DOSSIER DE DEMANDE D'ENREGISTREMENT ICPE

COMPLEMENTS MODIFICATIFS – AOUT 2019

Le SMIDDEV souhaite apporter au dossier de demande d'enregistrement présenté pour l'augmentation de capacité de traitement du site de compostage de la poudrière les éléments suivants :

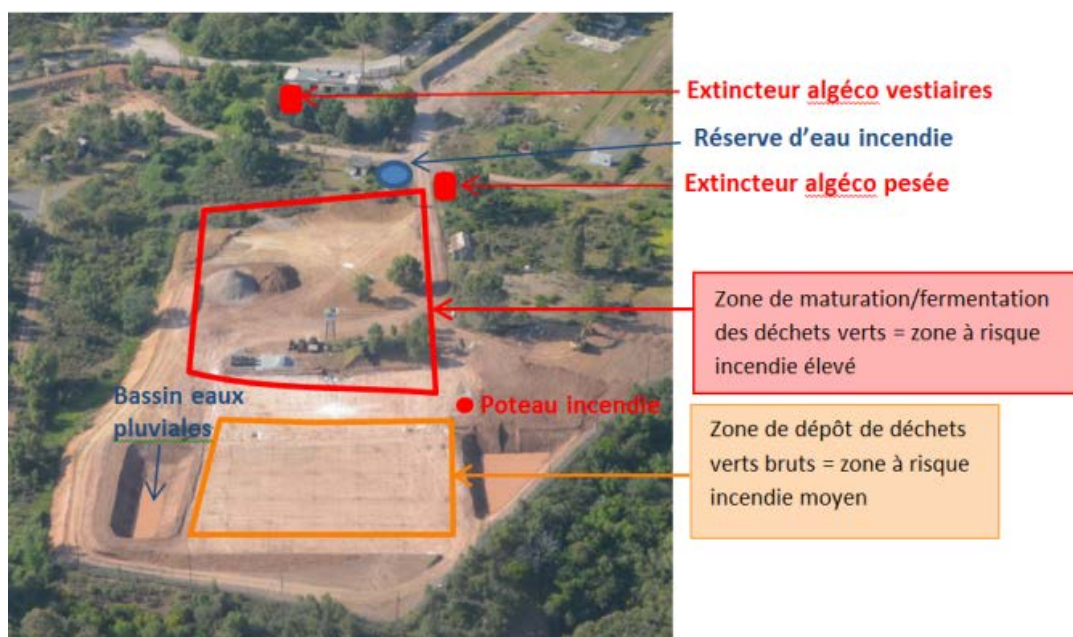
Dans le cadre du projet d'extension de la partie étanchée de la plateforme, les locaux et équipements de secours ne sont pas modifiés.

En effet l'organisation des zones de stockage conserve la même emprise :
